Projekt 13 – Kennzahl 230812 – 1. Anerkennung / Nachrücker

Projekt 34 – Kennzahl 522522 – 2. Anerkennung

Projekt 36 – Kennzahl 071812 – 3. Anerkennung

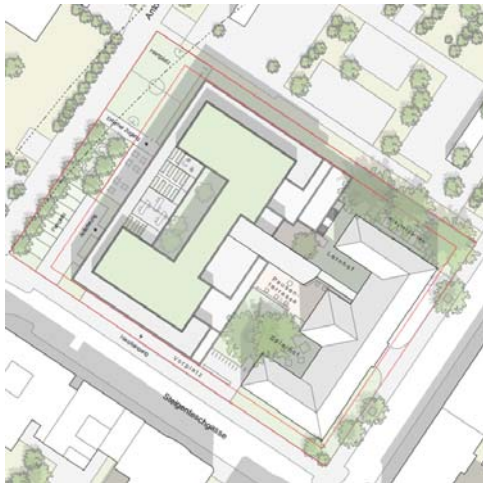
Der Neubau mit seiner angenehmen Proportionierung ist als Baukörper parallel zum Bestand konzipiert und eine Mischung aus Atrium- und Terrassenhaus.

Städtebaulich ist der Baukörper nah am Altbau positioniert und öffnet sich in Richtung Altbau-Rückseite. Er nimmt die Hofstruktur von den umliegenden auf und versucht mit dem Bestand zusammen zu wachsen.

Die Anbindung an den Bestand ist schlank gelöst und mit einem minimalen Eingriff verbunden, die Lage der Brücke erscheint jedoch an der falschen Seite.

Der Eingang mit Vorplatz und Aula ist gut positioniert, die innere Erschließung mit der zentralen Stiege ist logisch bietet durch den Außenbezug eine Mehrwert.

Die Bildungscluster sind klar strukturiert und funktional. Die Aufteilung innerhalb der einzelnen Cluster sowie die sehr gute Belichtung der Multifunktionsflächen werden positiv bewertet.

Kritisch angemerkt wird die hohe BGF und die maximale Ausnutzung der Gebäudehöhe.

Der Hartplatz liegt über der Einbautentrasse, eine Neupositionierung erscheint schwierig.

Die Ausgestaltung der Fassade überzeugt nicht.

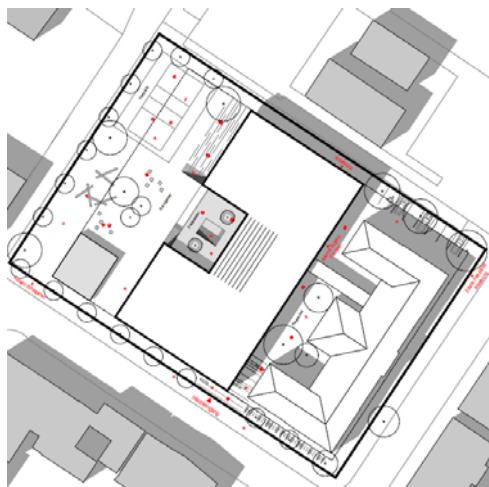
Das Projekt zeichnet sich durch seine offene Haltung zur Anton-Sattler-Gasse aus.

Der Neubau ist als kompakter orthogonaler Baukörper nah am Bestand positioniert und wendet sich prominent von der Rückseite des Bestands ab.

Durch die Positionierung am Bauplatz ergeben sich differenzierte und gut nutzbare Freibereiche.

Die Erschließung erfolgt über einen gedeckten Vorplatz von der Steigenteschgasse, durch die Ausrichtung des Baukörpers erscheint ein Zugang von der Anton-Sattler-Gasse allerdings logischer.

Das Projekt überzeugt durch seine innenräumlichen Qualitäten, allerdings ist das Flächenprogramm nur bedingt erfüllt. Räume erscheinen teilweise zu gering dimensioniert. Das spiegelt sich auch in der sehr niedrigen BGF wieder.

Der Hartplatz liegt über der Einbautentrasse und müsste versetzt werden.

Die Garderoben sind offen ausgeführt, was brandschutztechnisch nicht erlaubt ist. Ein Schließen bedeutet eine nachteilige Auswirkung auf die Innenraumqualität.

Die Lufträume bei den Stiegen werden aus Nutzersicht kritisch gesehen. Der separat angeordnete Müllraum ohne fehlende Anbindung an das Gebäude ist funktionell nicht akzeptabel.

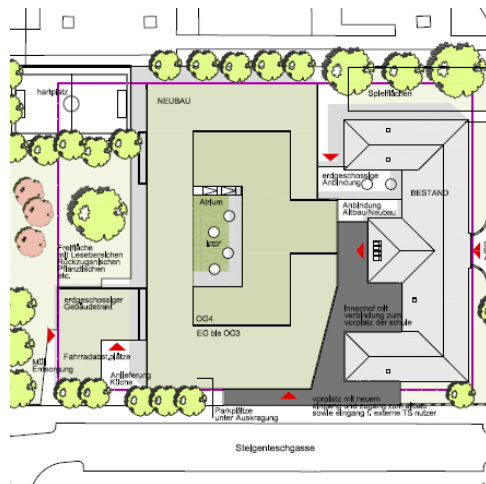
Der Neubau ist sehr nah am Bestand positioniert. Neubau und Altbau wachsen gut zusammen.

Die Anbindung im EG mit dem geschlossenen Pausenbereich und in den OGs mit der Brücke wird kritisch gesehen. Die Belichtung der Bestandsräume wird eingeschränkt.

Durch die Nähe zum Bestand ergibt sich ein großzügiger Freibereich entlang der Anton-Sattler-Gasse, allerdings wirken die Flächen im Innenhof als Restflächen und nur bedingt nutzbar.

Der innenliegende Pausenhof im Neubau ist gut gelöst und bietet einen Mehrwert.

Die Bildungscluster sind klar strukturiert, allerdings wird die fehlende Zonierung der Multifunktionsfläche vermisst.

Die Ausformulierung der Schräge zum Bestandsbau erscheint städtebaulich kritisch. Die Ausformulierung der Fassaden ist wenig überzeugend.

Die Technikflächen sind zu gering dimensioniert.
